Ofício n° 01/2020

Ref.: Solicita esclarecimentos quanto aos gabaritos verticais das interconexões referente a obra do Viaduto Lyrio Bertoli (Avenida Costa e Silva).

ASSUNTO: Ofício nº 01/2020 – Viaduto Lyrio Bertoni

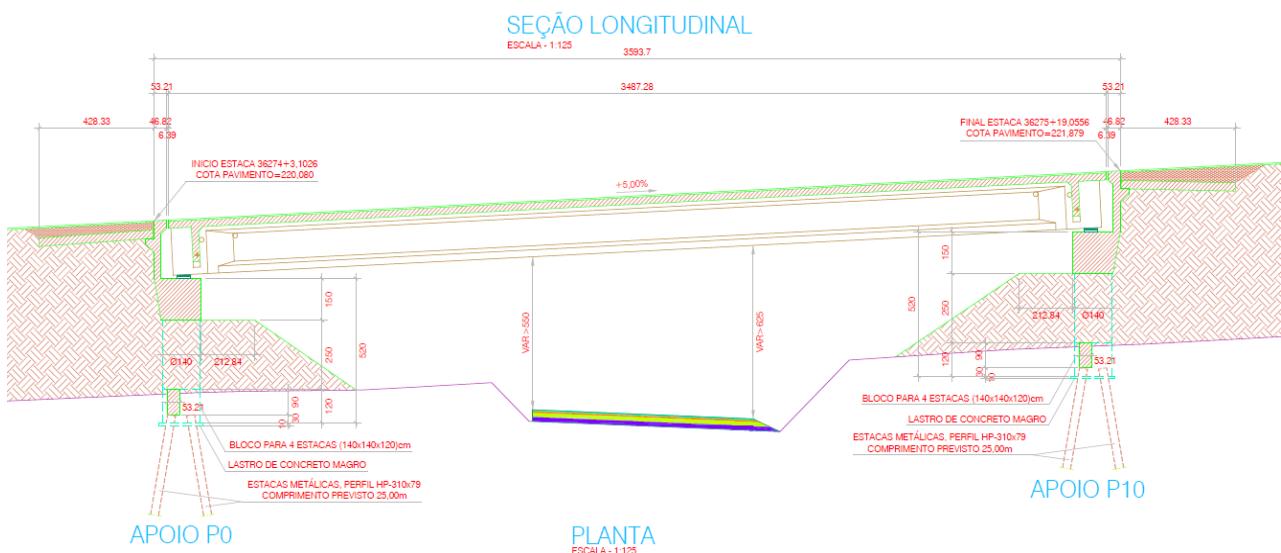
- 1) Medidas de altura aferidas no local revelaram que, como o desenvolvimento da trincheira tem geometria curva, as alturas apresentam variação ponto a ponto. Foram realizadas medidas nas 4 bordas de cada trincheira, 2 na entrada e 2 na saída, nas margens opostas, encontrando-se altura variando entre os seguintes valores:

- Obra de Arte Especial PI-01 (ramo 500, na Saída da Av. Costa e Silva para BR):
5,120 m / 5,860 m / 5,634 m / **4,838 m**
 - Obra de Arte Especial PI-02 (ramo 400, na Entrada da Av. Costa e Silva): **4,936 m**
/ 5,188 m / 5,709 m / 5,465 m / e 5,372 m no Centro geométrico da pista

Portanto, observa-se altura mínima nessas trincheiras de **4,936 m e 4,838 m**, ou seja, inferior ao mínimo estabelecido de 5,50 m.

Viaduto PI-01-02-R1 - FORMAS - Elevação (planta)-02

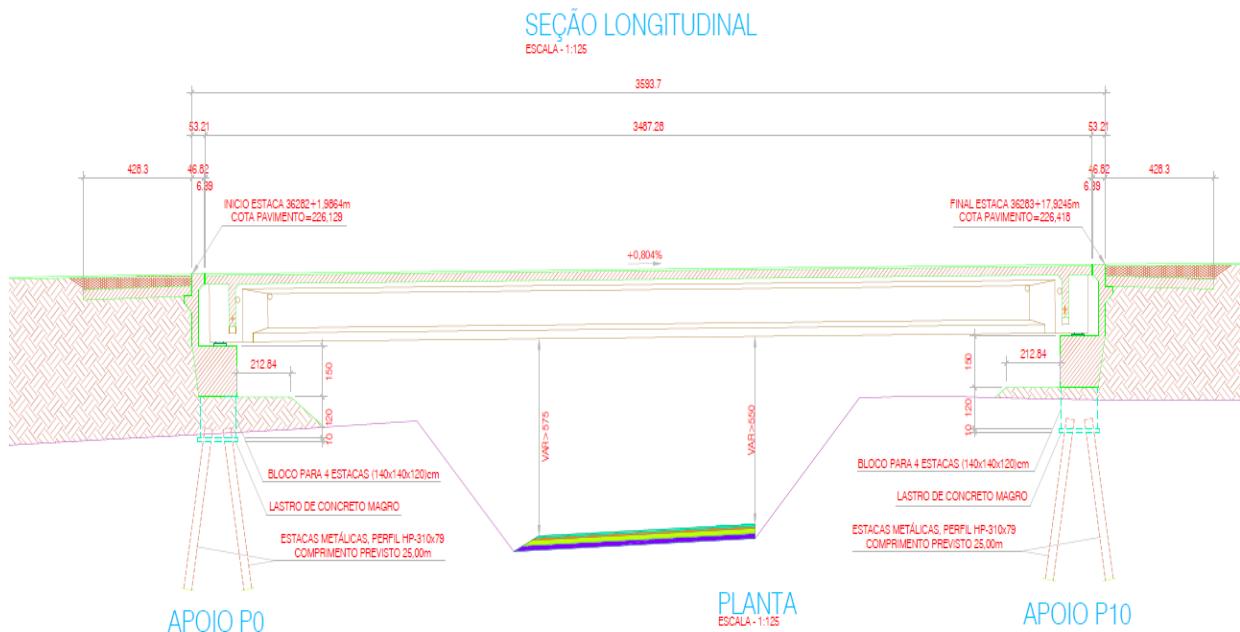
- a) Nas pranchas PI-01-02-R1 e PI-02-02-R1, do projeto de Obras de Arte Especiais, informa-se que a altura útil sob os dois viadutos é variável, porém não inferior a 5,50 m, conforme seções indicadas a seguir.

b) Pelo projeto de formas das vigas dos viadutos (Viaduto PI-01-03-R1 - FORMAS - Seção transversal-03), observa-se que a espessura da pista superior é de 2,00 m (sendo 1,70 de altura da viga, mais 0,25 m de enchimento e 0,05 m de pavimento asfáltico).

Observando os desenhos do projeto geométrico do ramo superior (Obra 661_Geom_Av Costa e Silva_P03) e dos ramos inferiores (Obra 661_Geom_Av Costa e Silva_P06), e fazendo a diferença entre as cotas do greide acabado no eixo da pista em ambos viadutos, e descontando 2,00 m da espessura do pavimento superior, encontramos que a altura livre deveria ser de **5,625 m** no PI-01 (ramo 500), e de **6,074 m** no PI-02 (ramo 400), ambas, portanto, superiores ao mínimo de 5,50 m recomendado.

Essas informações confirmam, portanto, que a obra não foi executada conforme projeto.
